«Жилой район в границах ул. Тимофея Кармацкого - Мельникайте и берега реки Тура в г. Тюмени. 3 очередь строительства. Корректировка. Многоквартирный жилой дом ГП-12 с встроенно-пристроенным подземным паркингом. Многоквартирный жилой дом ГП-13 с встроенно-пристроенным паркингом»

Архитектурные решения. Секция 12.7

26091-12_K7_AR_РД

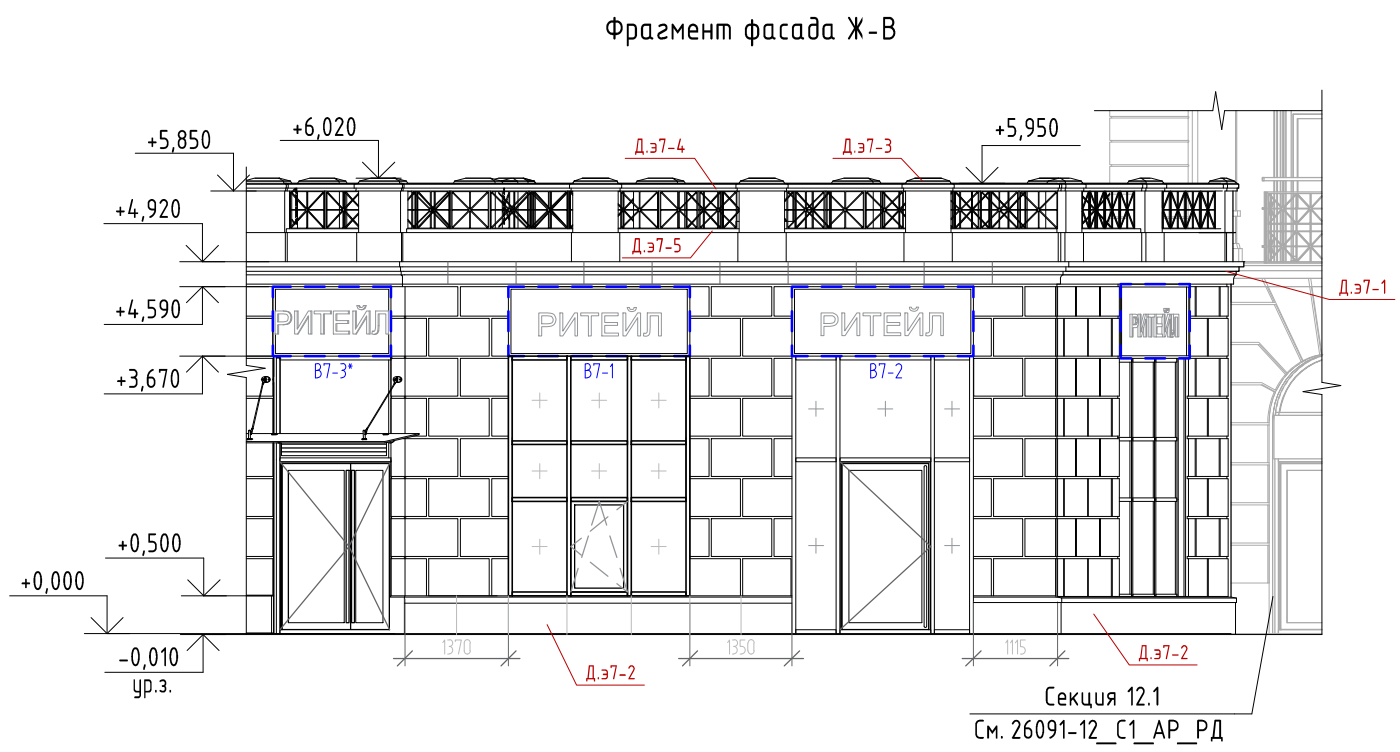
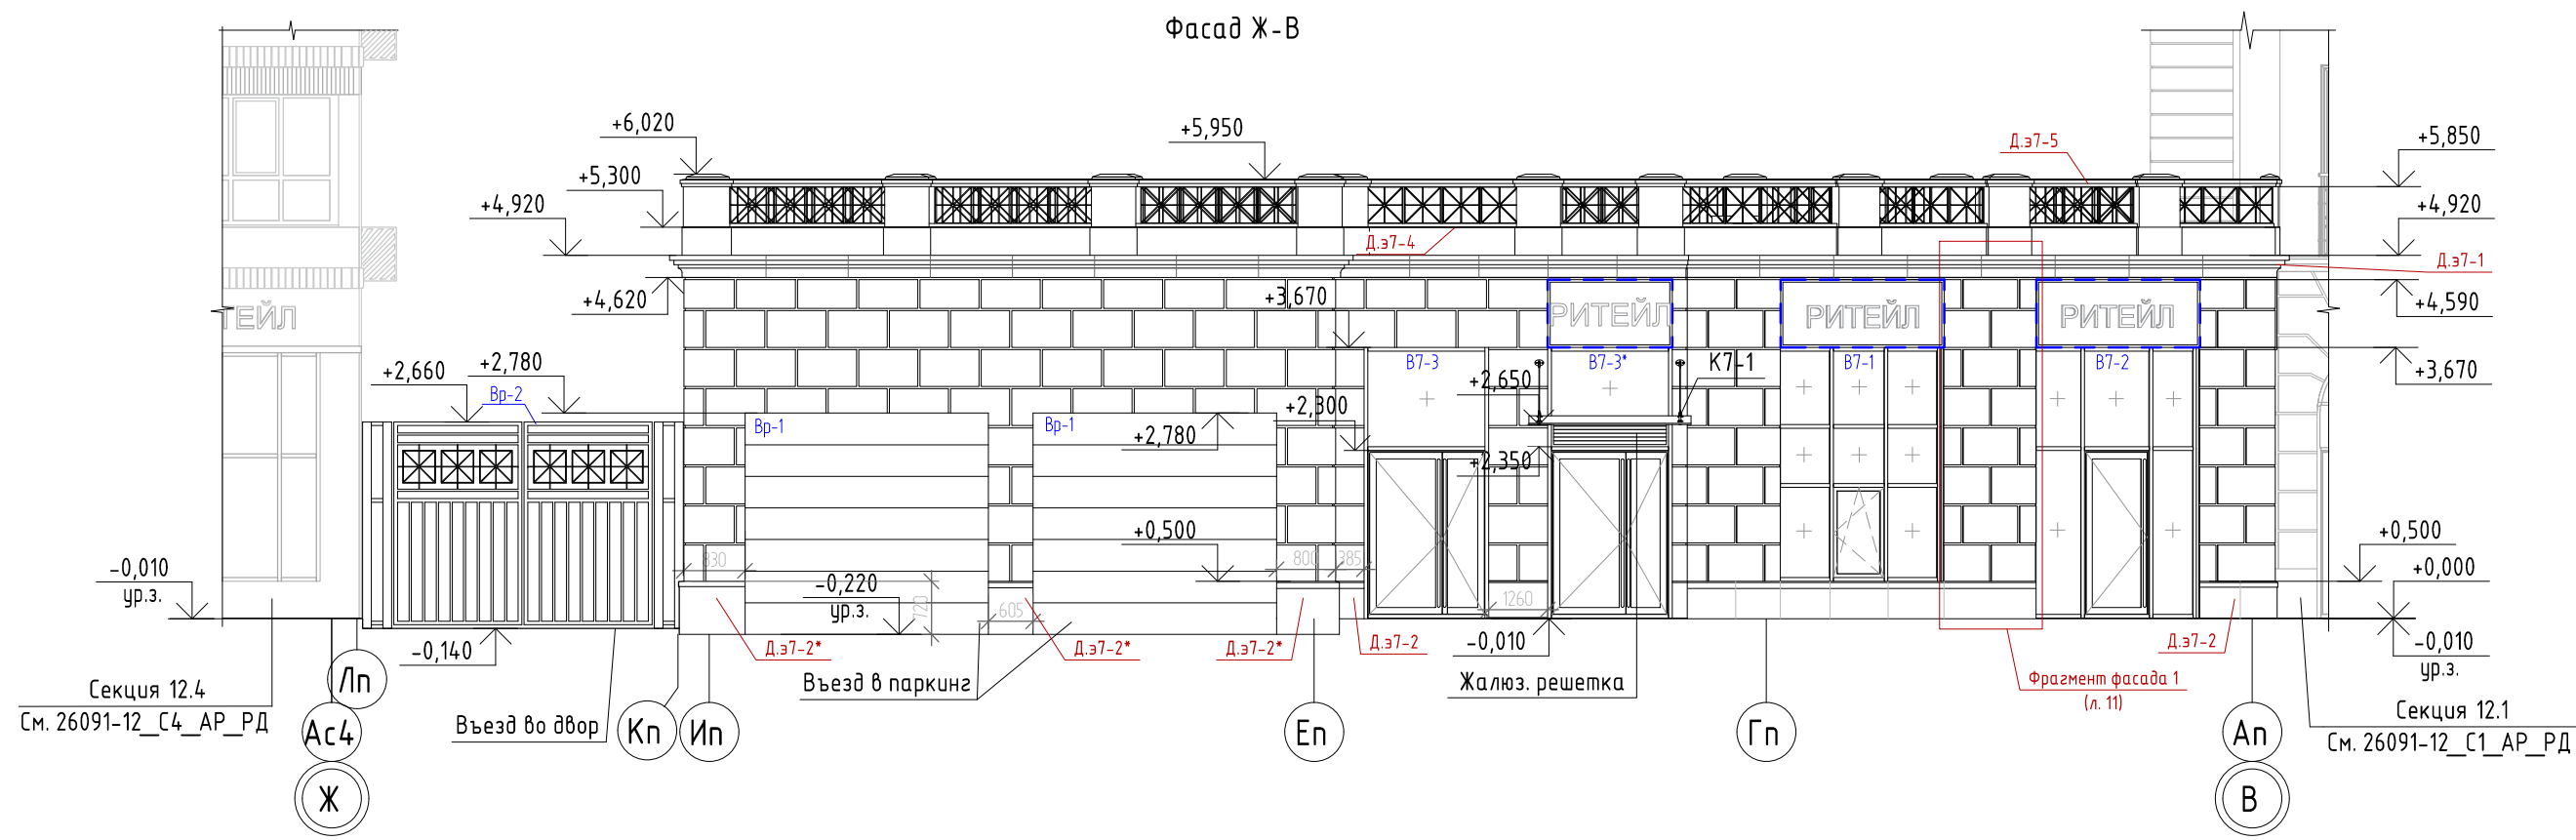
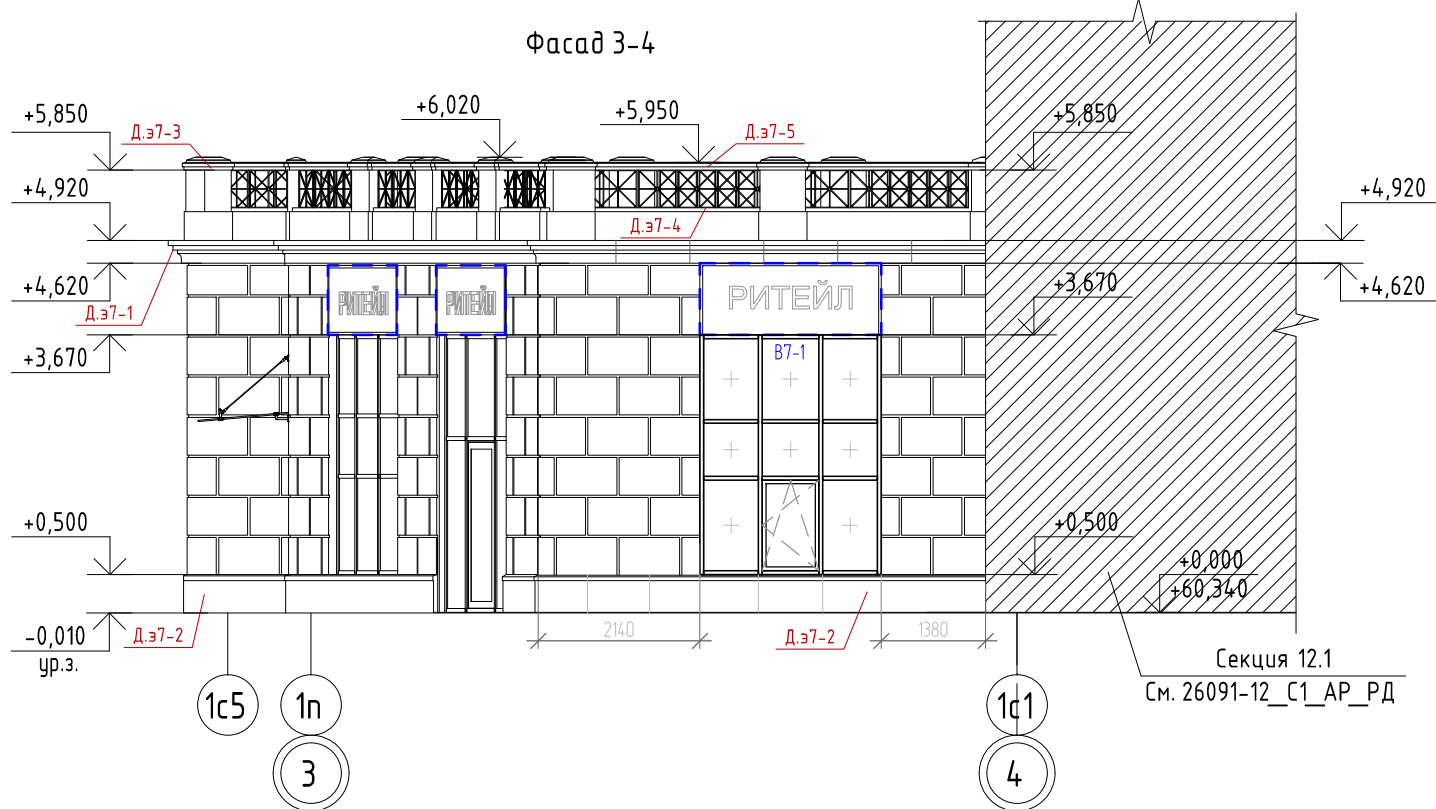
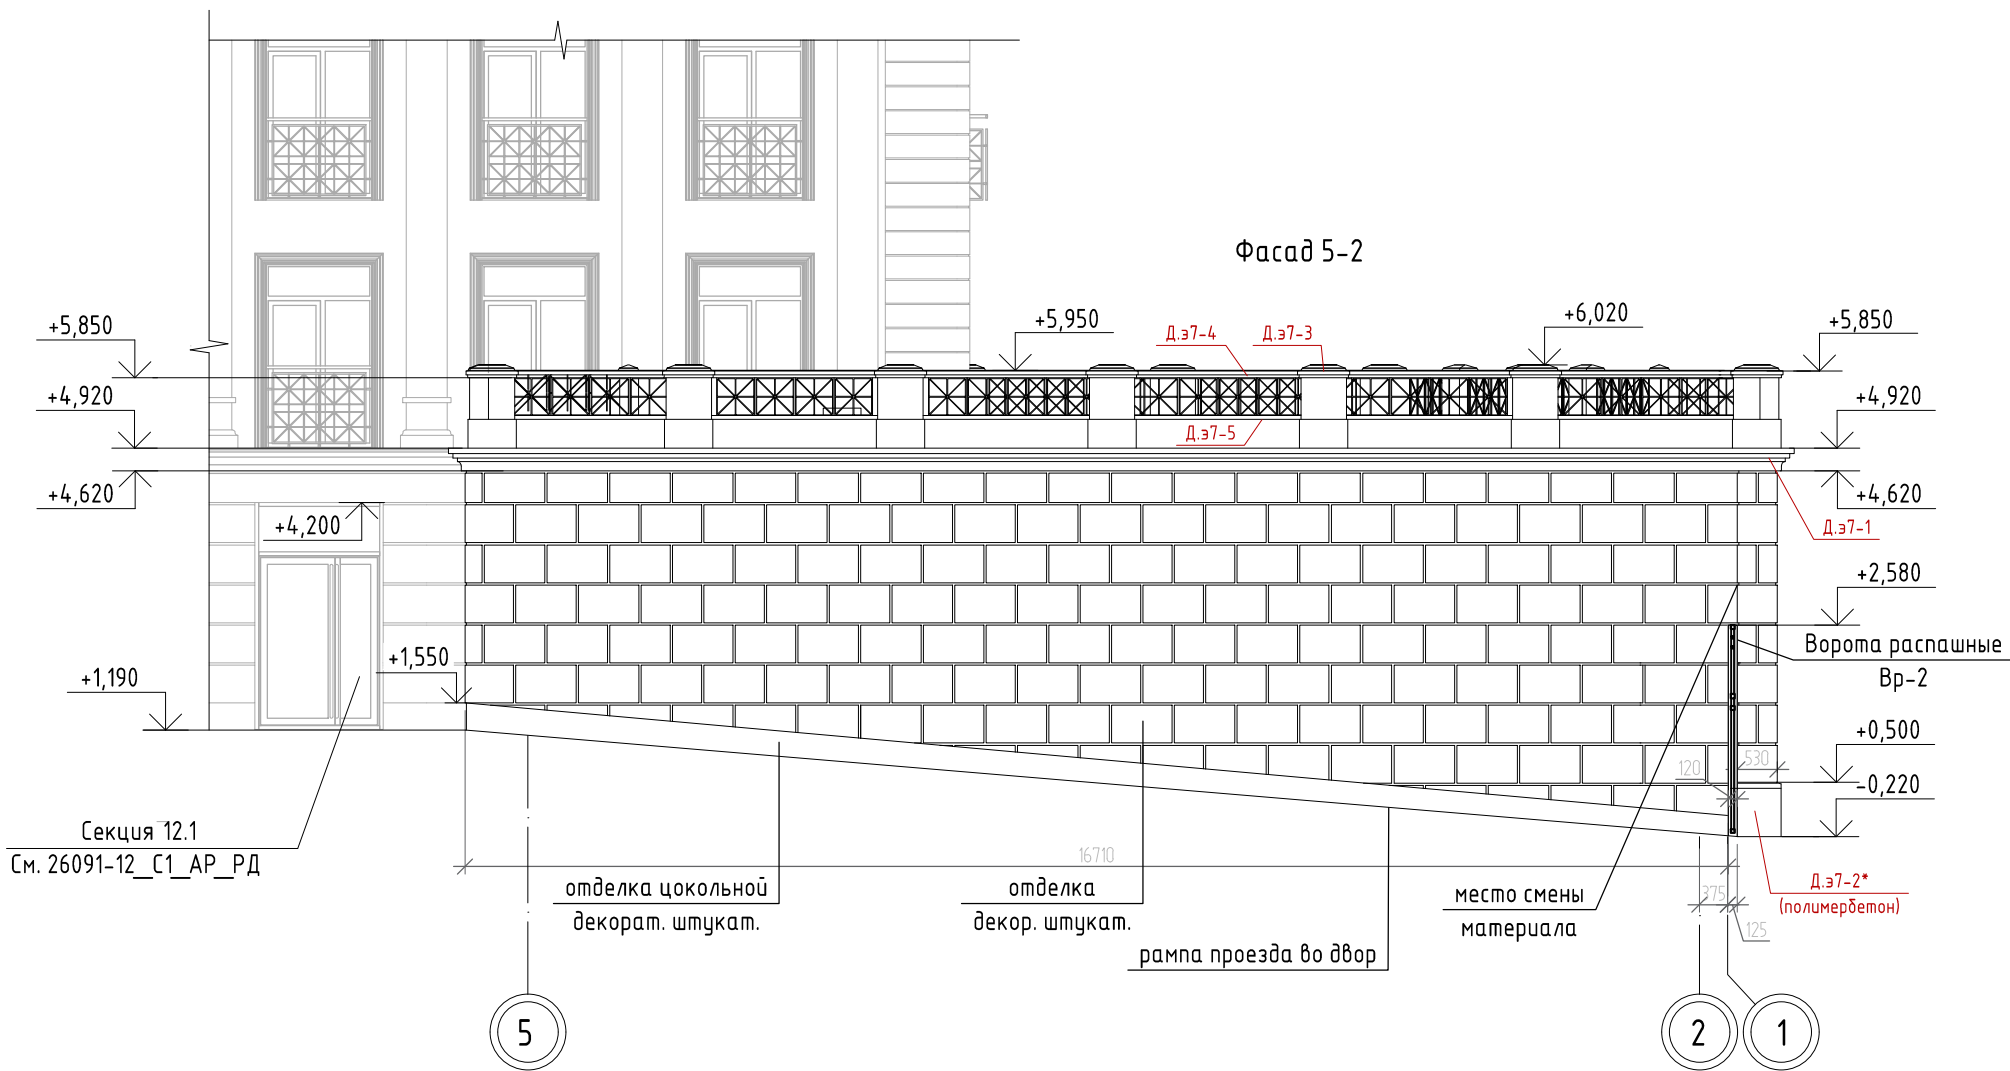
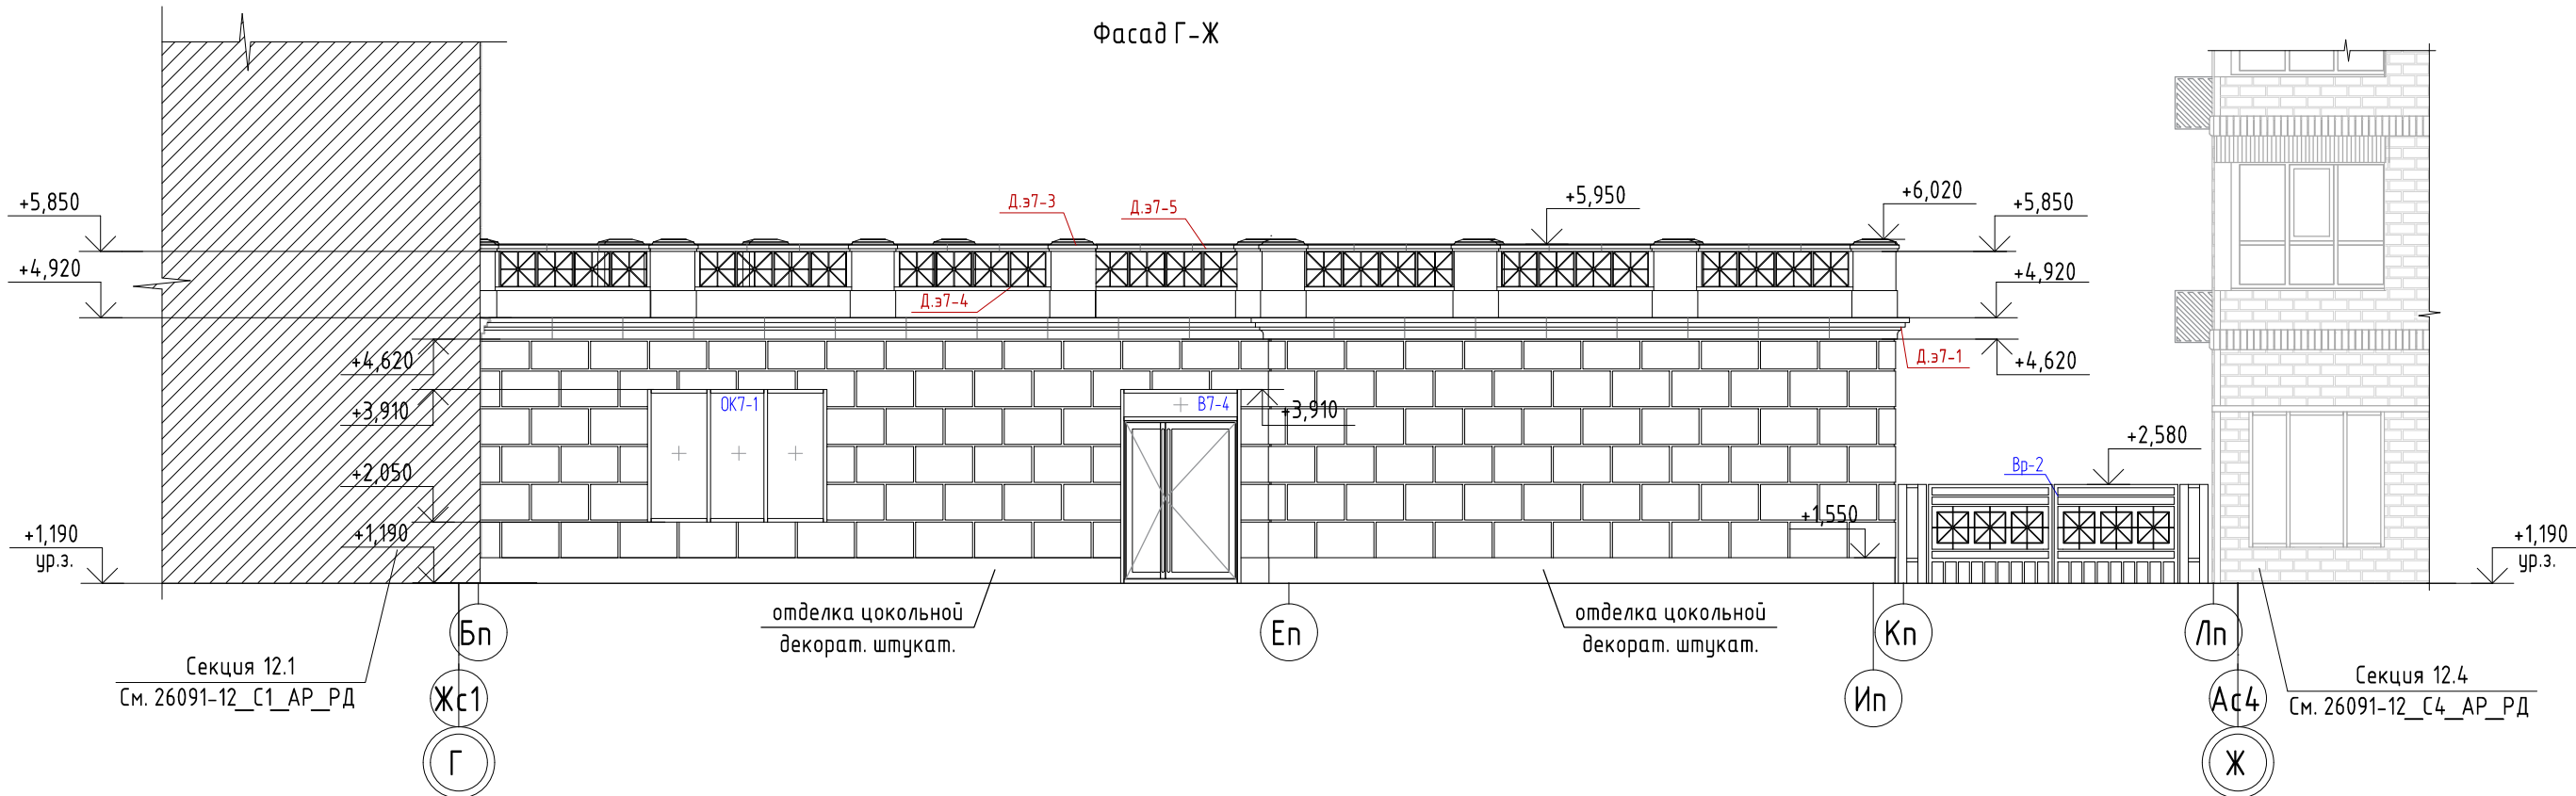
3	9	Добавлено примечание п. 4 – указаны площадь и материал вывесок. В ведомость отделки фасадов добавлен материал откосов (композитные панели и декор. штукатурка) и площадь отделки. На фасадах показаны выноски 11, 12. Добавлен фасад 5-2 с выносками по материалам. Добавлена информация по бетонным плиткам		4	
3	10	В примечании п. 4 к спецификации элементов заполнения проемов – добавлена информация по материалам откосов окон и витражей. Окно ОК7-1 откорректирован материал в спецификации, вместо окна из ПВХ профиля – противопожарное окно (по ПБ). Откорректирован эскиз окна		4	
3	11	В примечании п. 2 откорректирована информация по материалам отделки фасадов, по бетонным плиткам		4

Разрешение		Обозначение	26091-12_K7_АР_РД		
0003-25		Наименование объекта строительства	Жилой район в границах ул. Тимофея Кармацкого - Мельникайте и берега река Тура в г. Тюмени. 3 очередь строительства. Корректировка. Многоквартирный жилой дом ГП-12 с встроенно-пристроенным подземным паркингом. Многоквартирный жилой дом ГП-13 с встроенно-пристроенным паркингом		
Изм.	Лист	Содержание изменения		Код	Примечание
		26091-12_K7_АР_РД			
7	11	На фрагменте фасадов 1 изменен размер бетонных плиток 600х400мм. На фрагменте фасада 2 изменены размеры швов рустовки, аналогично бетонным плитками 600х400мм.		4
